1. 概要

1.3 設計変更の概要 (1/3)

第1032回審査会合
資料2 p.39 再掲

○ 1,2号取水路横断範囲の防潮堤について、設計変更前後の構造概要図を以下に示す。

項目	鋼製壁(設計変更前)	セメント改良土(設計変更後)
構造概要図 (1,2号放水路)		
断面図

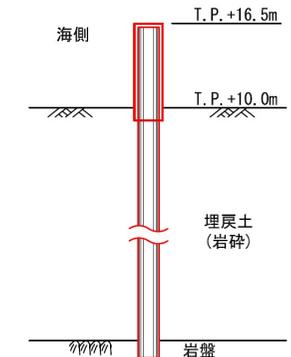
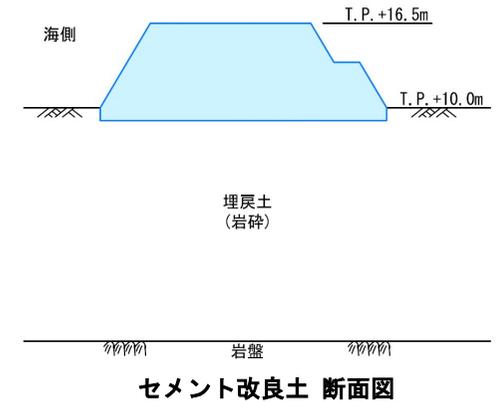
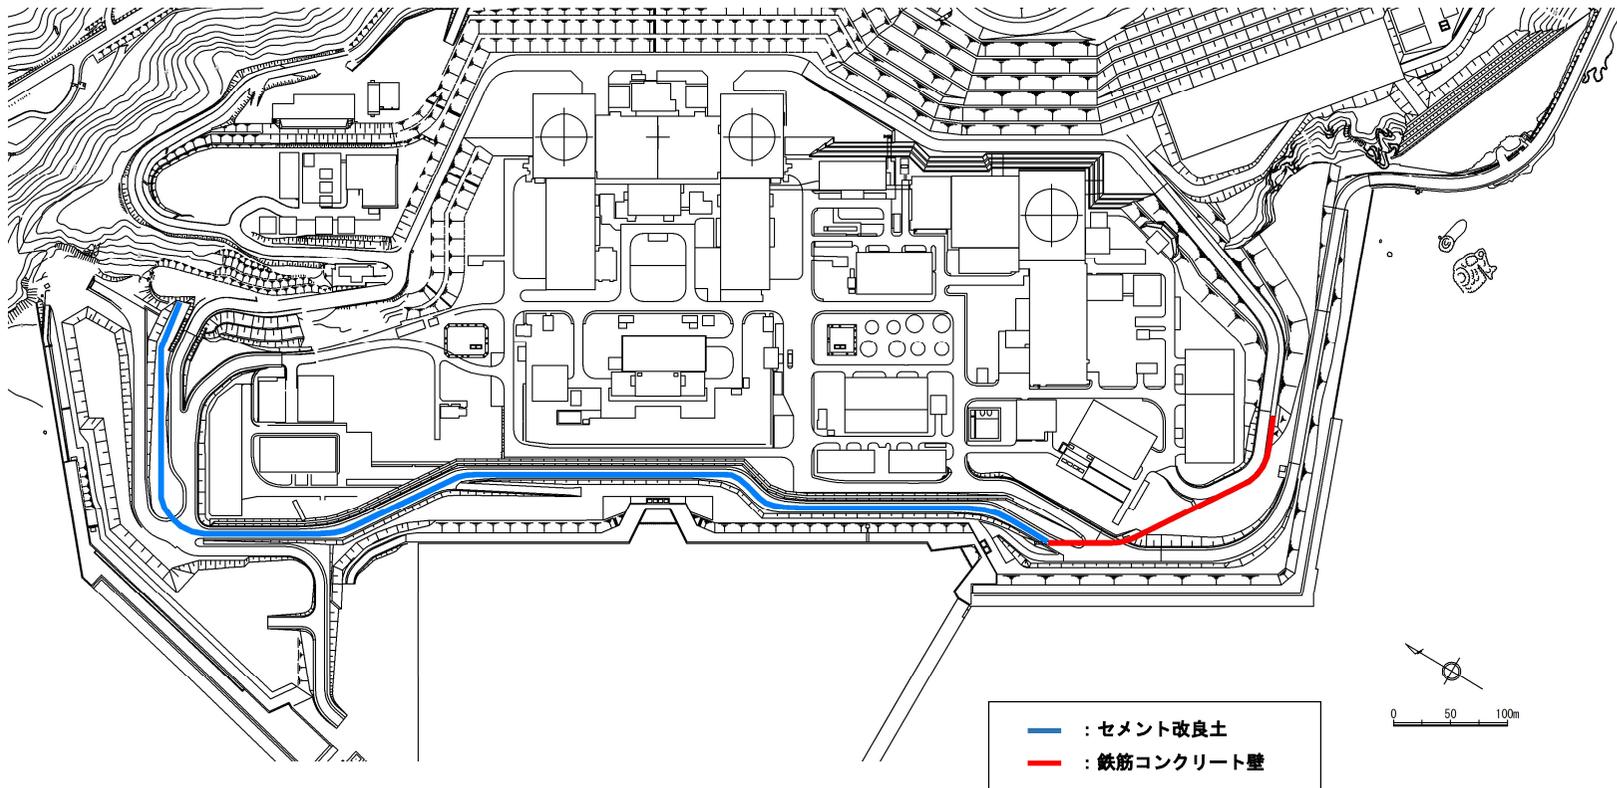
○ 1,2号放水路横断範囲の防潮堤について、設計変更前後の構造概要図を以下に示す。

※置換コンクリートの高さ及び1,2号放水路の補強等の対策は検討中であり、今後変更の可能性がある。

1,2号取水路断面図(水路縦断方向断面)

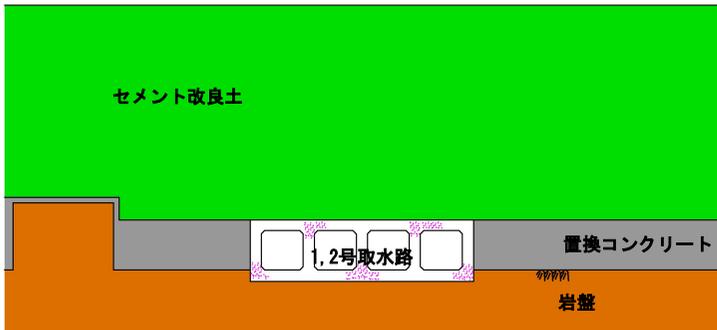
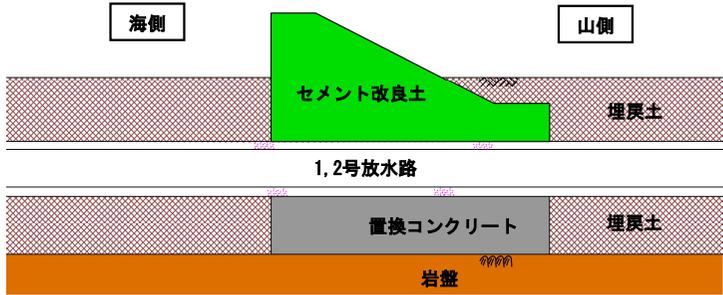
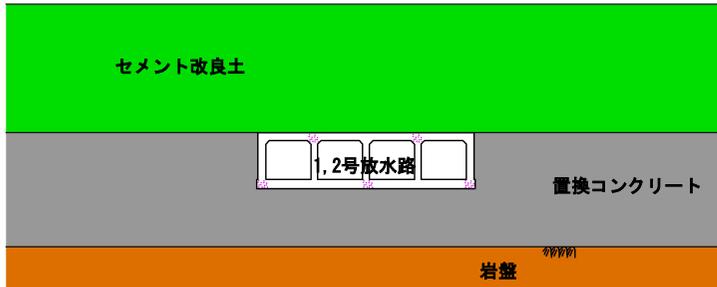
- 1,2号取水路及び1,2号放水路を横断する範囲の防潮堤は、1,2号取水路、1,2号放水路及び置換コンクリートを介して岩盤に支持させる。
- 1,2号取水路及び1,2号放水路については、セメント改良土を上載荷重として見込んだ場合に耐震裕度が小さくなるため、当該構造物の補強等の対策を検討しており、具体的な補強等の対策の検討方針は、以下のとおりである。
 - 1,2号取水路は、頂版及び側壁の後施工せん断補強筋及び躯体の増厚による補強を検討している。
 - 1,2号放水路は、放水路下部を置換コンクリートに置き換えた後に、通水断面の構造寸法を変更せずに再構築することを検討している。
- 1,2号取水路及び1,2号放水路は、防潮堤の下部を横断することから、主たる外部事象である基準地震動Ssに対する波及的影響評価を行う。

※置換コンクリートの高さ、1,2号取水路及び1,2号放水路の補強等の対策は検討中であり、今後変更の可能性がある。
